Code européen des voies de navigation intérieure (CEVNI)

Nouvelles propositions d'amendements au CEVNI

Note du secrétariat

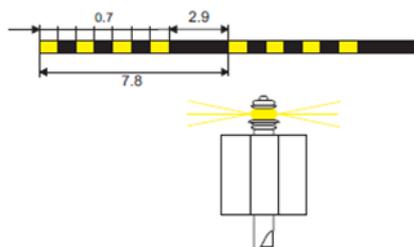
5. *Modifier* le paragraphe 5 de l'article 1.10 comme suit:

«5. Toutefois, le certificat de bateau et le certificat de jaugeage ne sont pas exigés à bord des barges de poussage sur lesquelles est apposée une plaque en métal **ou en matière plastique** conforme au modèle suivant:

Numéro officiel d'identification ¹ : Numéro du certificat de bateau: Autorité compétente: Valable jusqu'au:

Ces indications doivent être gravées ou poinçonnées **ou encore imprimées de façon permanente** en caractères bien lisibles d'au moins 6 mm de hauteur. La plaque métallique doit mesurer au moins 60 mm de hauteur et 120 mm de longueur; elle doit être fixée à demeure en un endroit bien visible, vers l'arrière de la barge, côté tribord.

La concordance entre les indications portées sur la plaque et celles du certificat de bateau de la barge doit être confirmée par l'autorité compétente dont le poinçon est frappé sur la plaque. Le certificat de bateau et le certificat de jaugeage sont conservés par le propriétaire de la barge.».
